# 工程指示 / 要求簡箋 ENGINEER INSTRUCTIONS(E.I.)

| **工程指示編號:** | **EI-** 4790 | **修改版本:** | E |
| **工程編號:** | J 853 | **工程名稱:** | 大窩坪（延坪道） |

內容:
修訂E： 幕牆更新：取消5F攔河，轉角企增加掛扣。
窗玉更新：更改SH窗鎖點。修改窗玉角碼。

| 名稱 | 生邊企 | 制圖 | 付吉寧 | 2022.05.20 | 修改 | A | B | C |

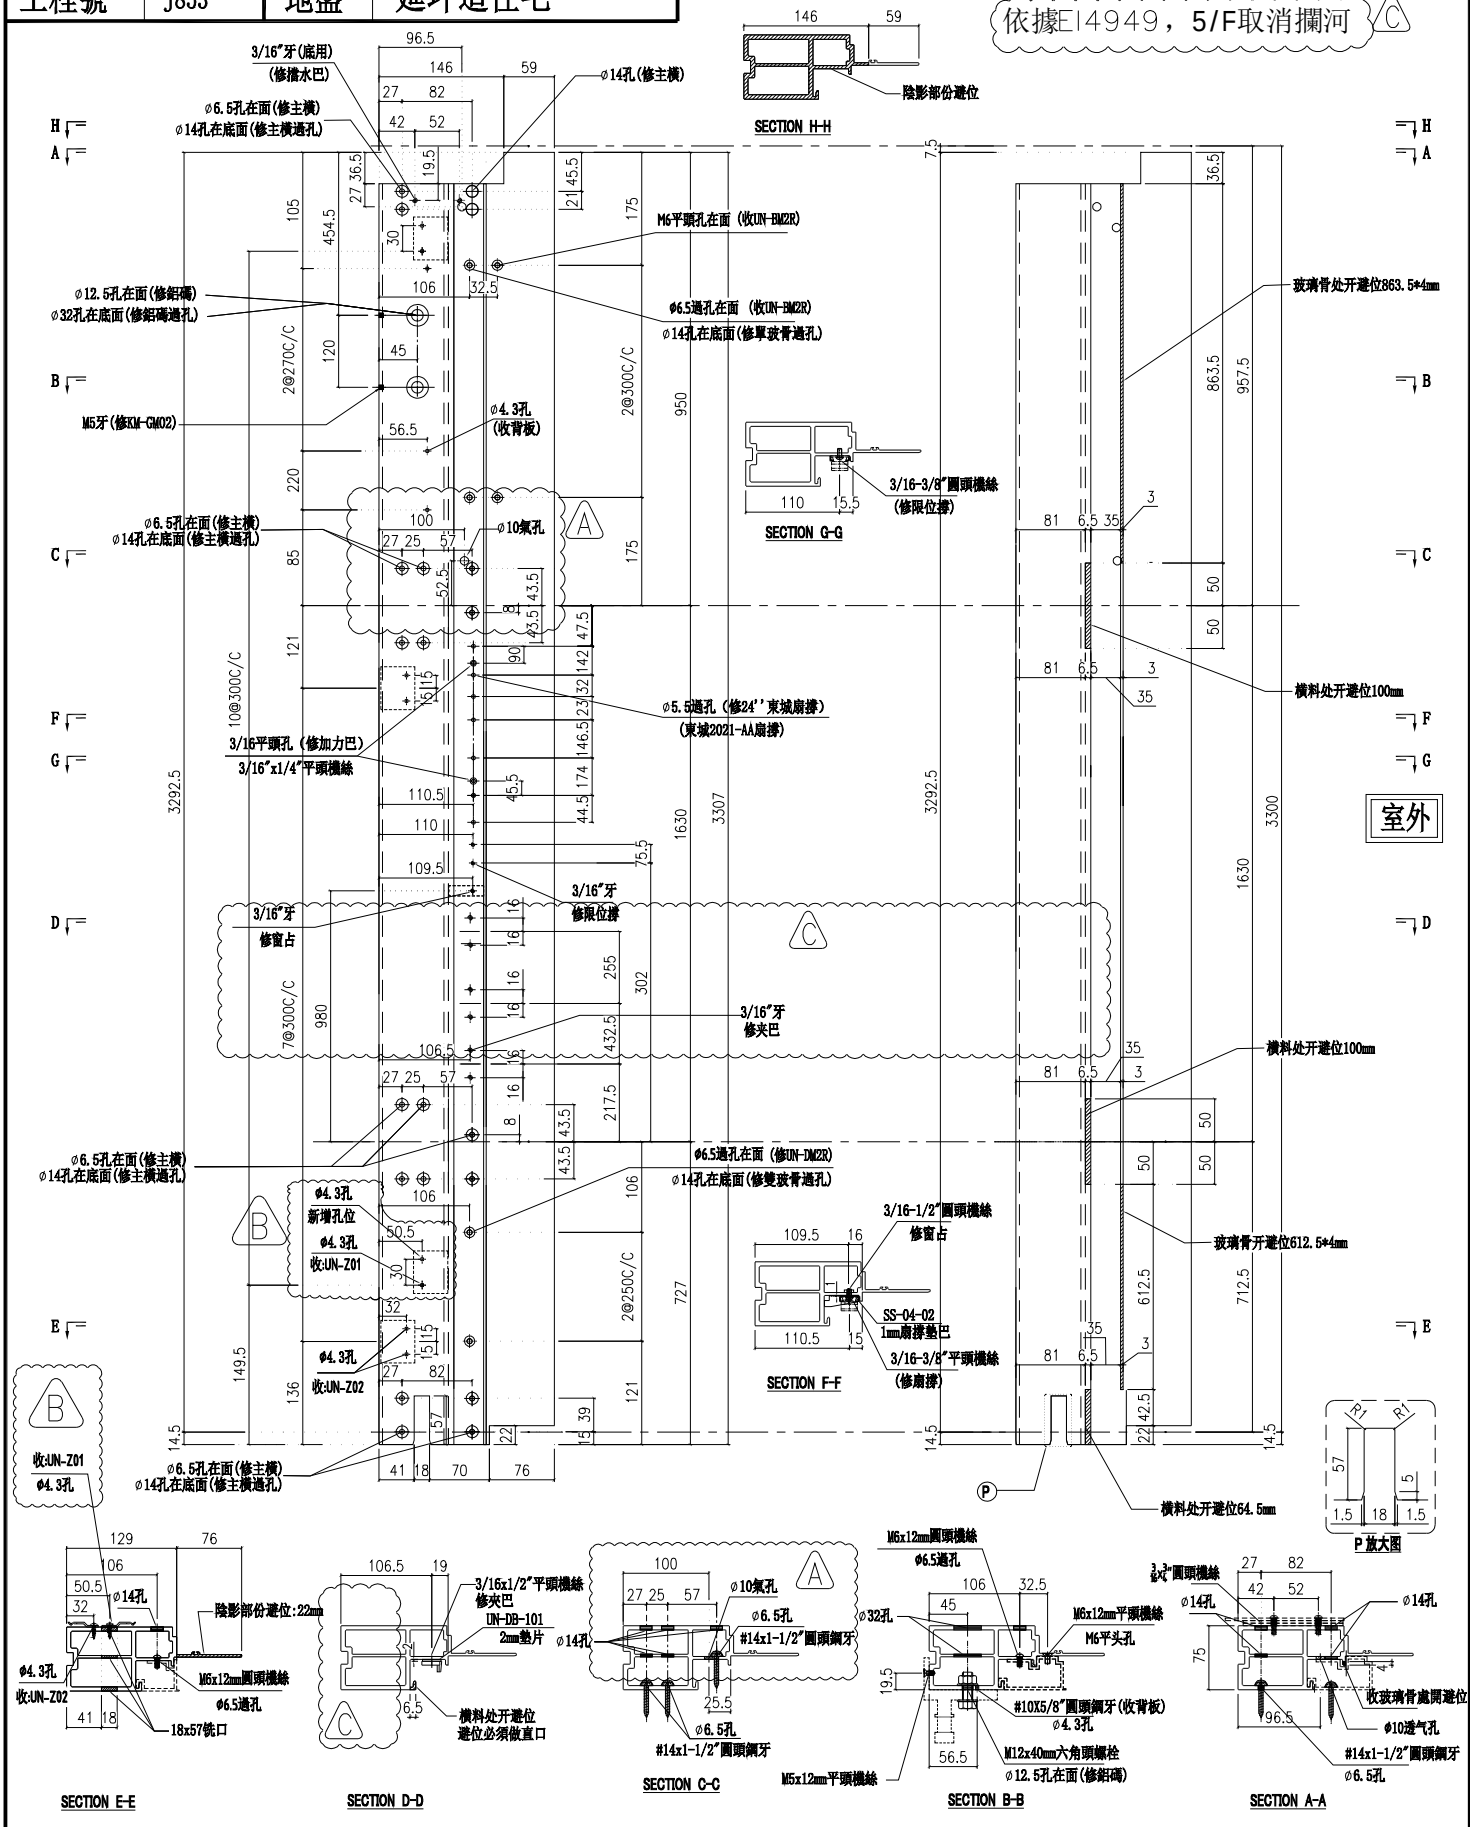
依據EI4825,修改攔河槽及孔位尺寸 A
新增ø10氣孔
依據EI4878-B版更換Z字碼及新增Z字碼孔位
原Z字碼編號:UN-Z03-02改為:UN-Z01

依據EI4949，5/F取消攔河 C

| 名稱 | 生邊企 | 制圖 | 付吉寧 | 2022.05.20 | 修改 | A | B | C |

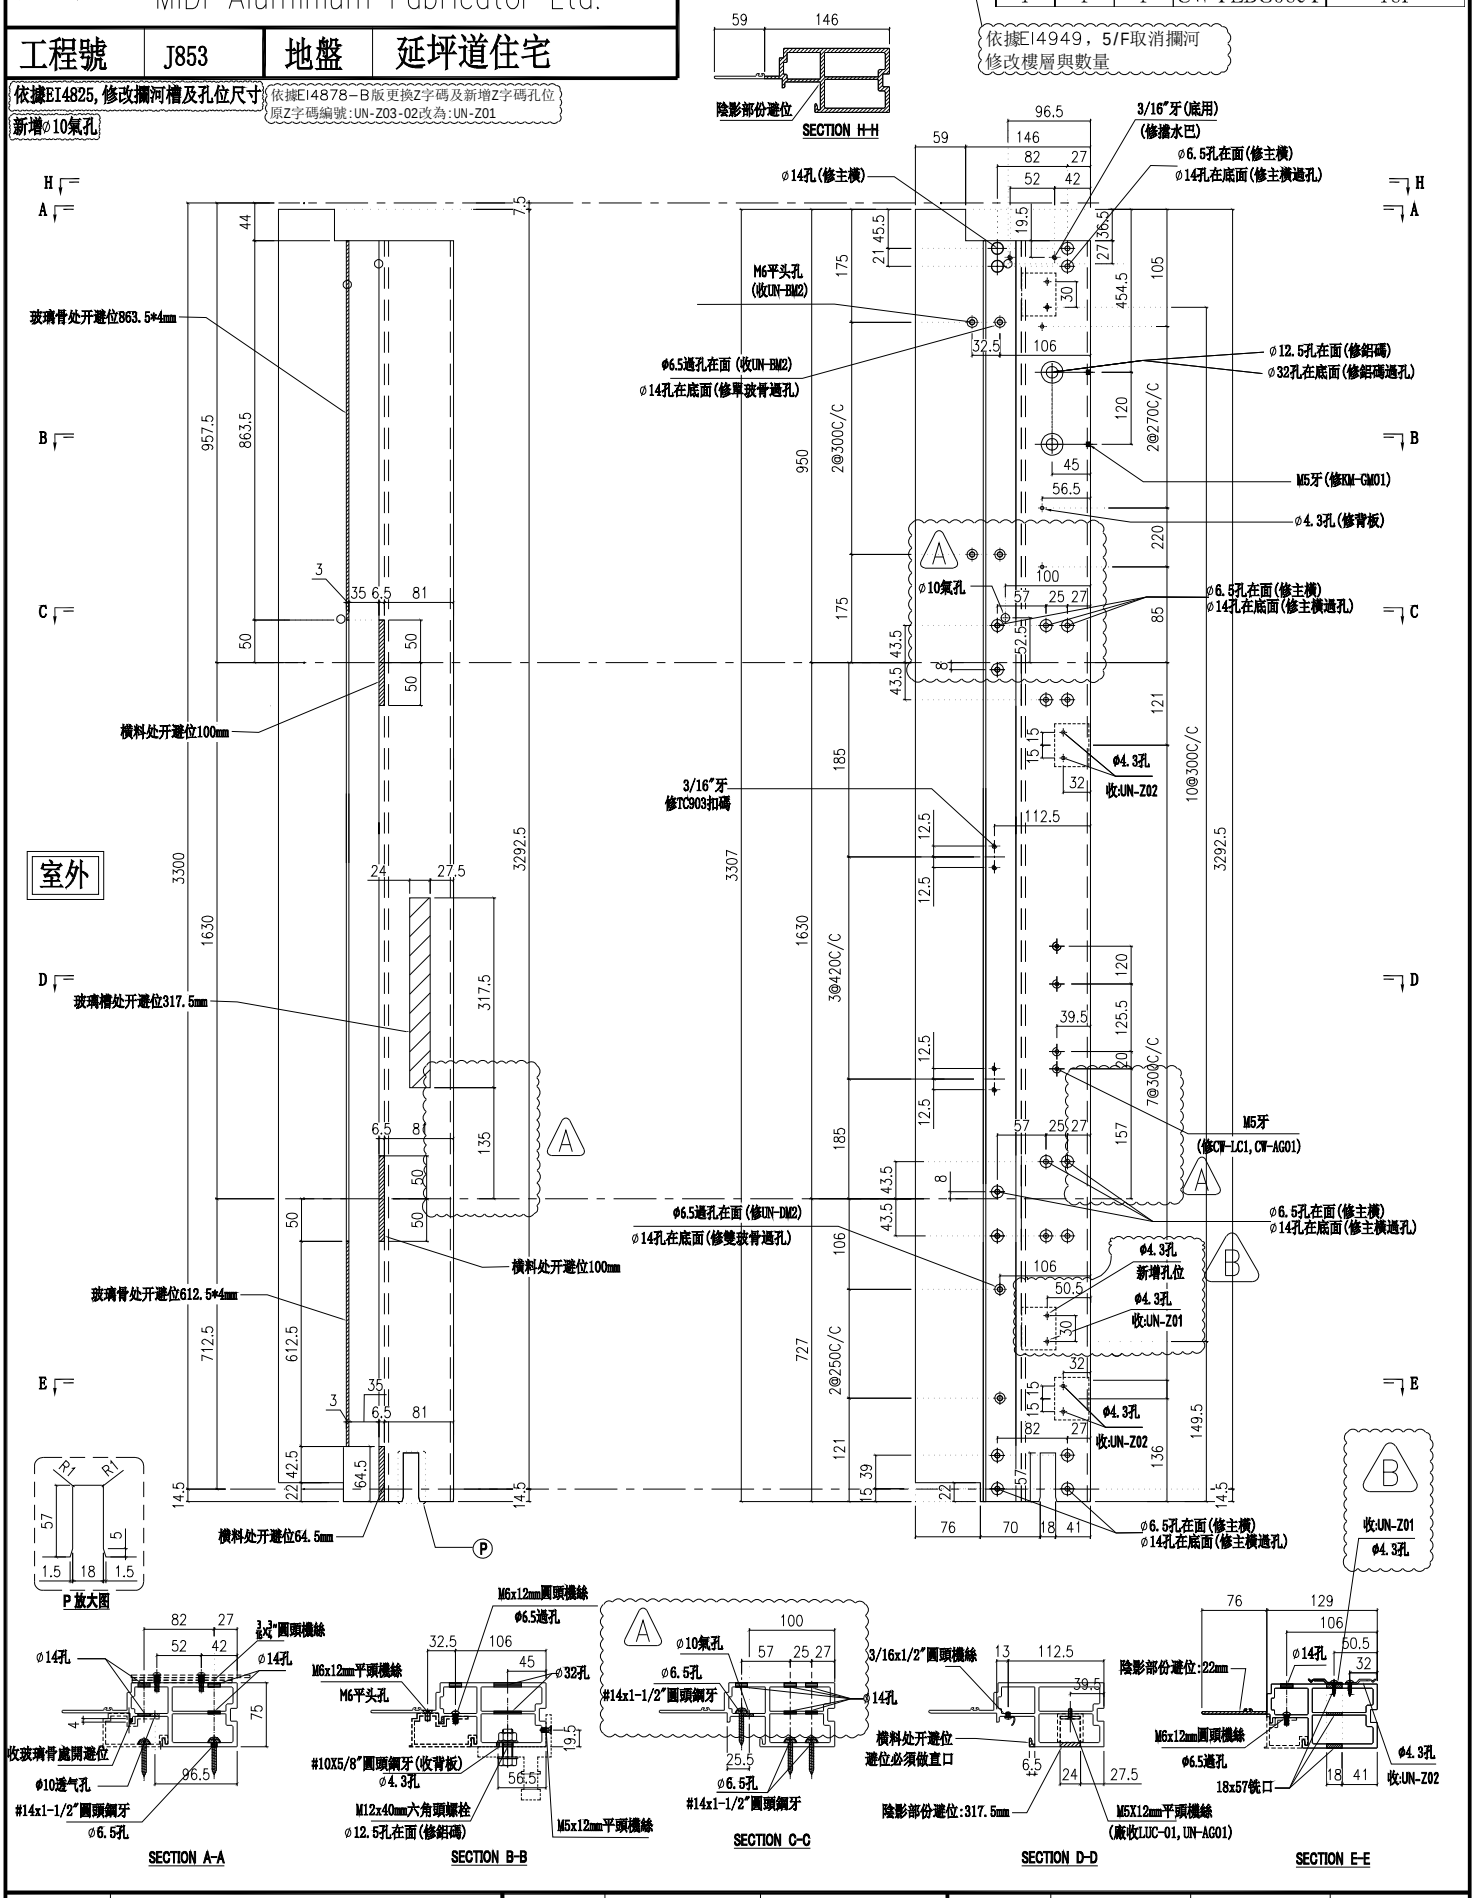
C 依據EI4949，5/F取消攔河
修改樓層與數量

依據EI4825,修改攔河槽及孔位尺寸
新增ø10氣孔

依據EI4878-B版更換Z字碼及新增Z字碼孔位
原Z字碼編號:UN-Z03-02改為:UN-Z01

| 名稱 | 生公企 | 制圖 | 付吉寧 | 2022.05.20 | 修改 | A | B | C |

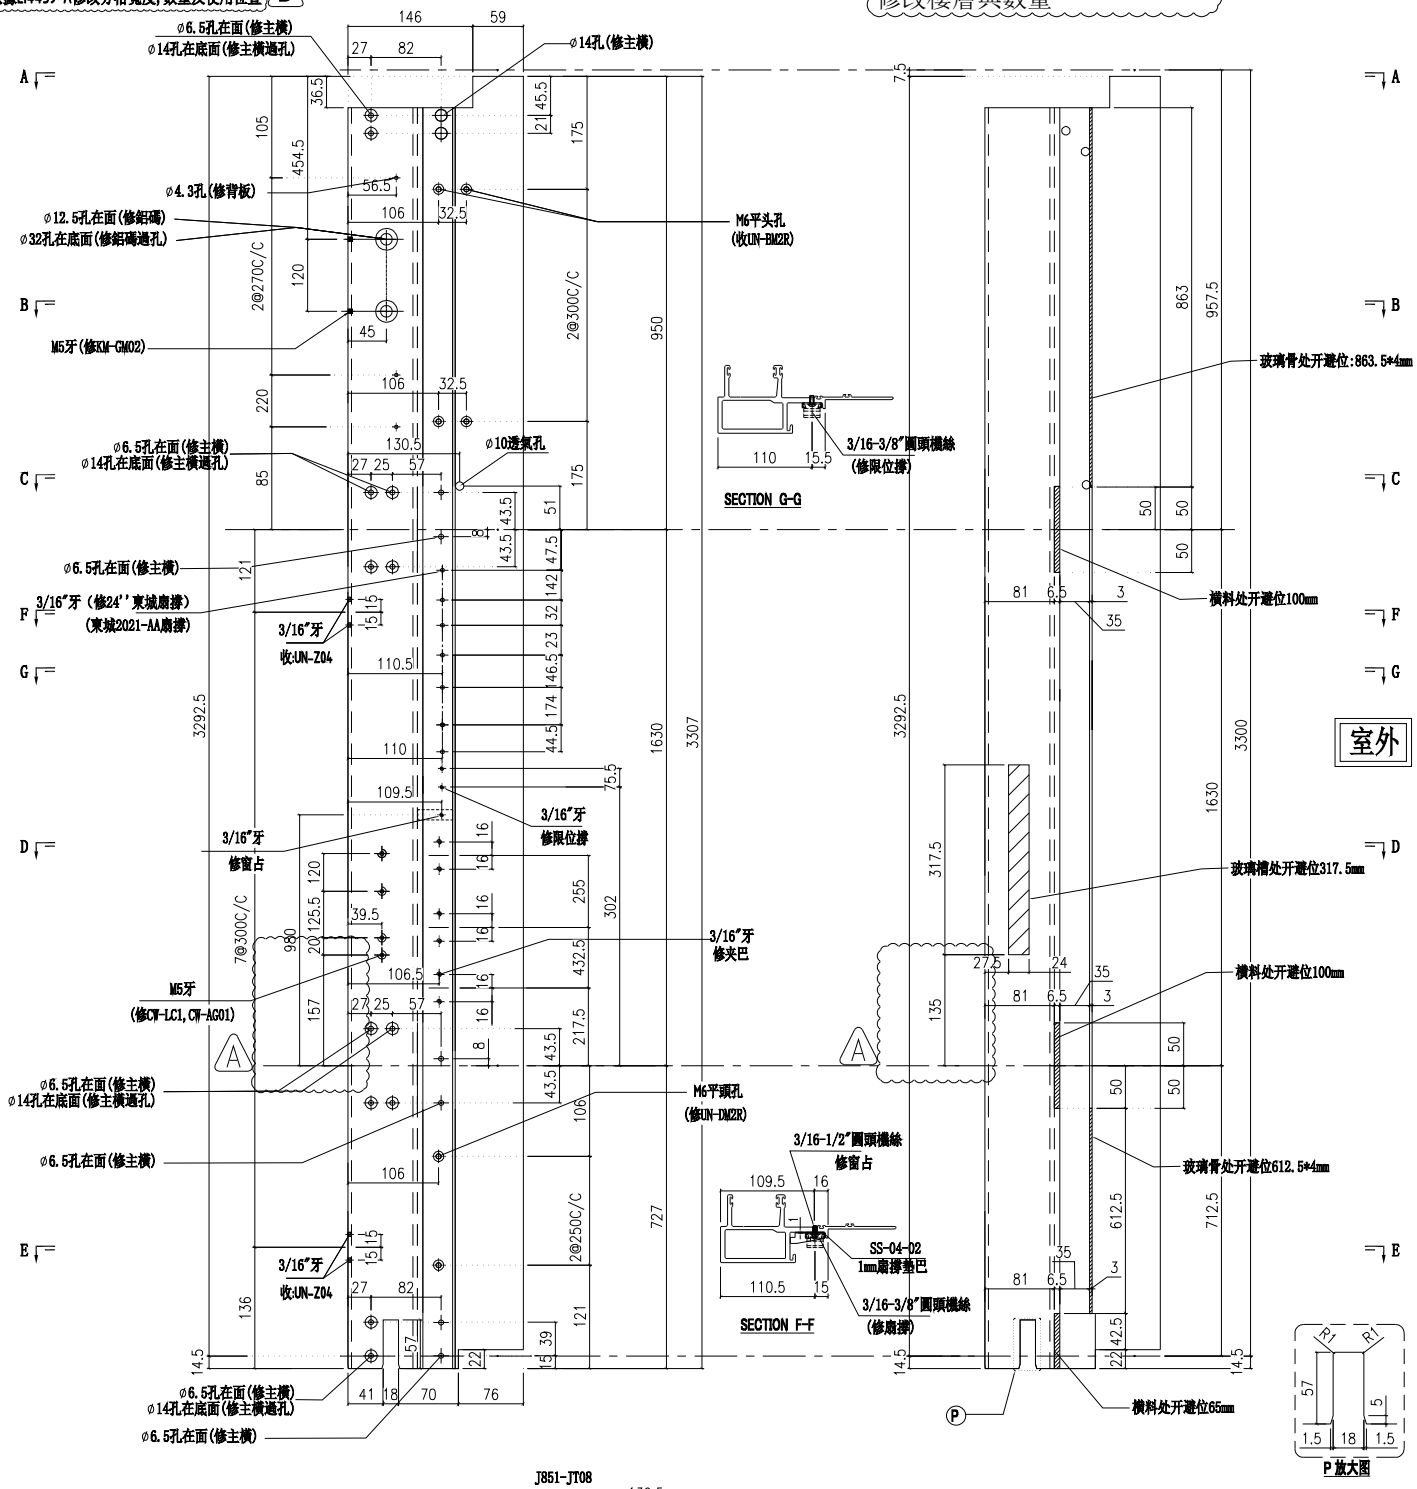
依據EI4949，5/F取消攔河
修改樓層與數量

依據EI4825,修改攔河槽及孔位尺寸

依據EI4439-A修改分格寬度,數量及使用位置 B

| 名稱 | 轉角生母企 | 制圖 | 付吉寧 | 2022.05.20 | 修改 | A | B | |

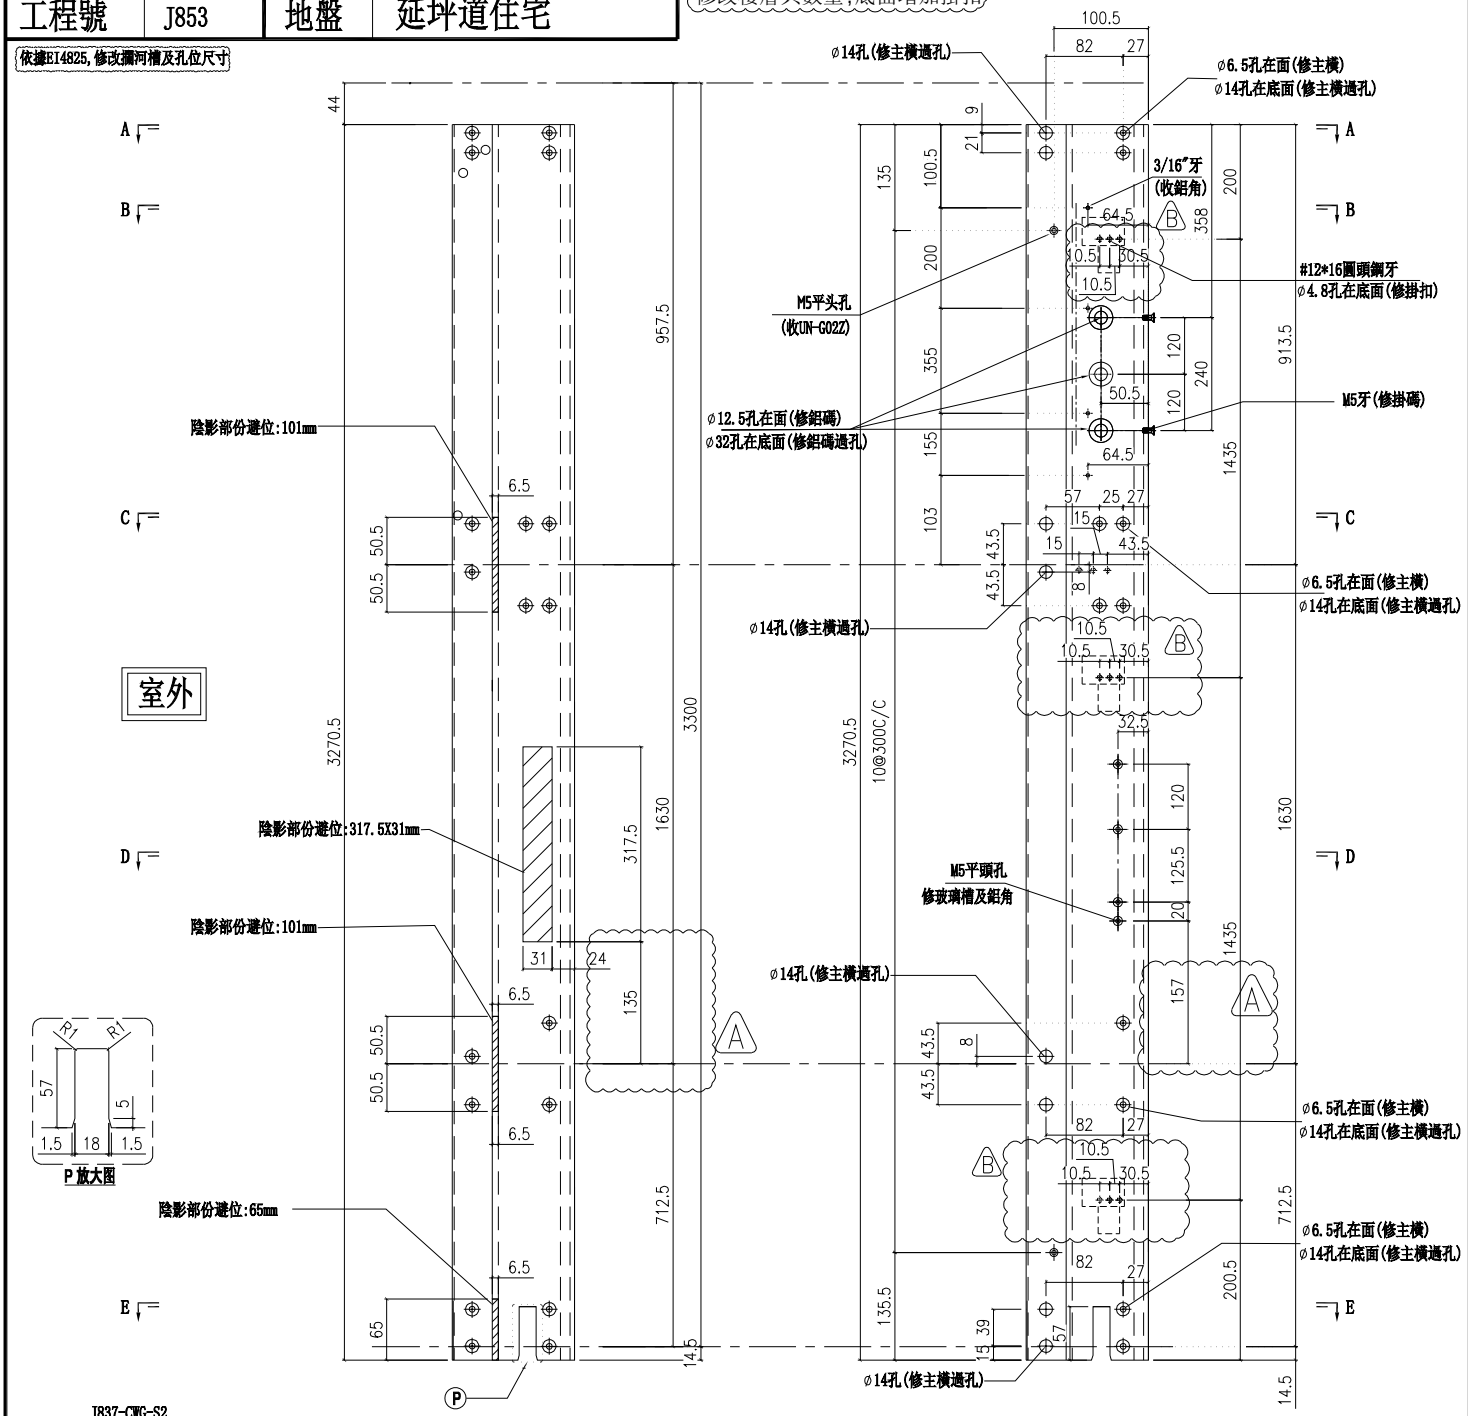
依據EI4949，5/F取消攔河
修改樓層與數量,底面增加掛扣

依據EI4825,修改攔河槽及孔位尺寸

新增⌀10氣孔

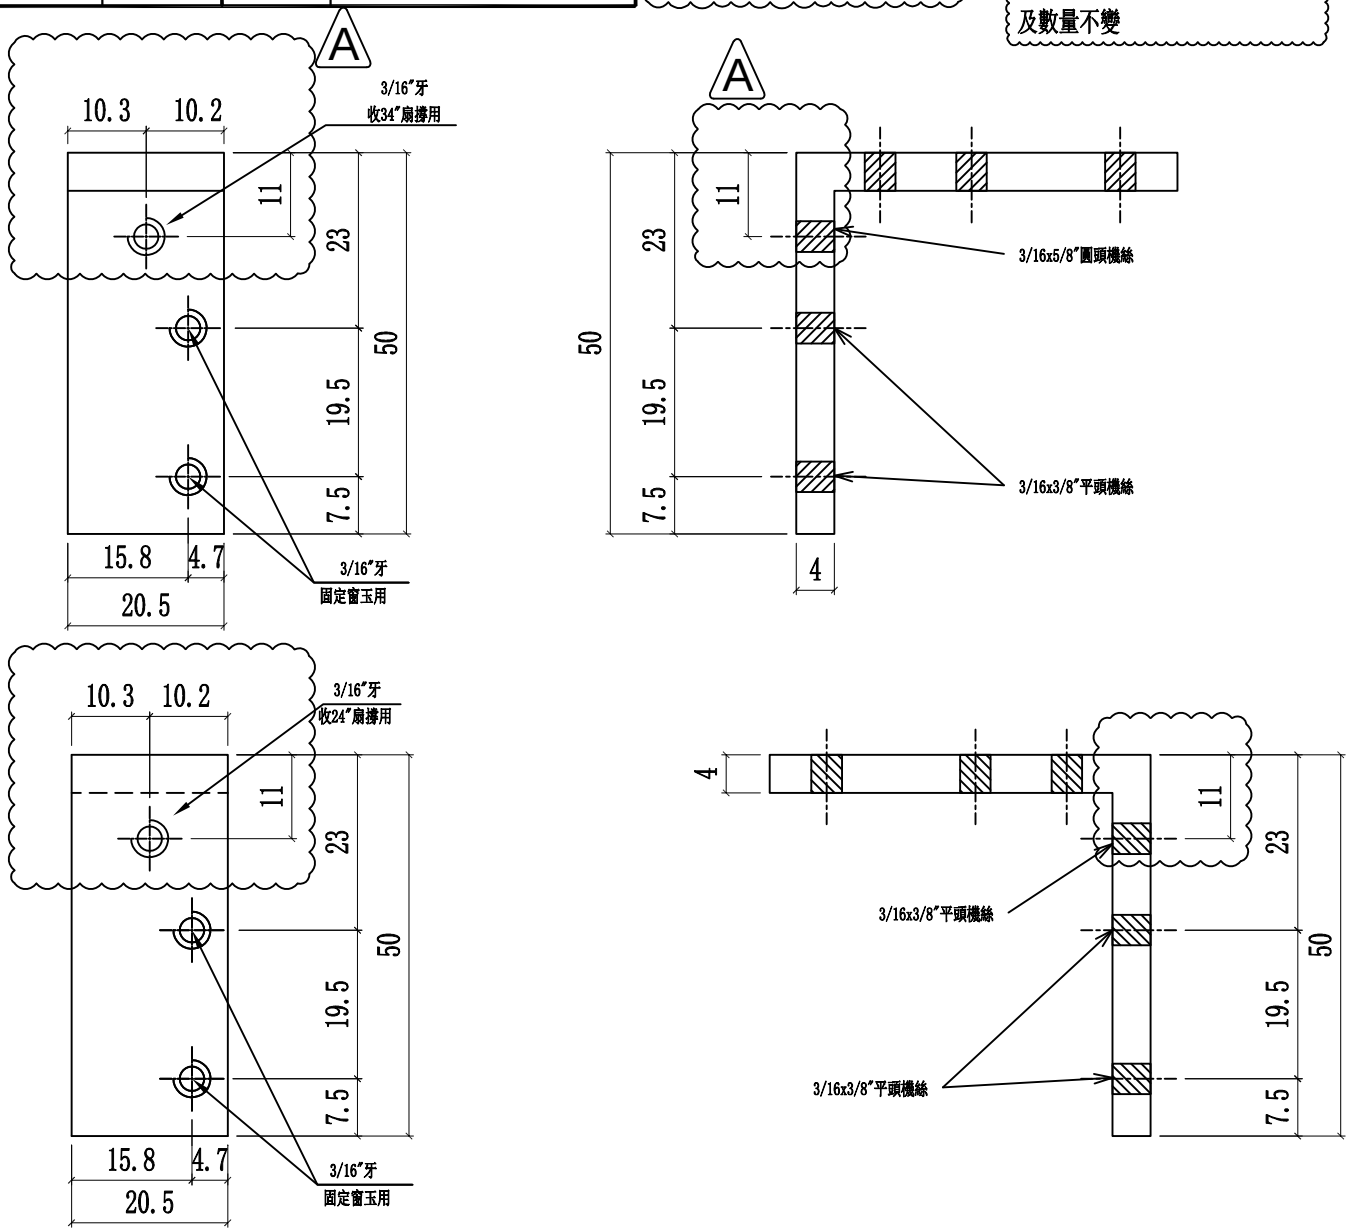
雲線處修改孔位尺寸

B 依據工廠安裝測試，5mm厚碼仔安裝不便，改用厚度4mm碼仔，尺寸及數量不變
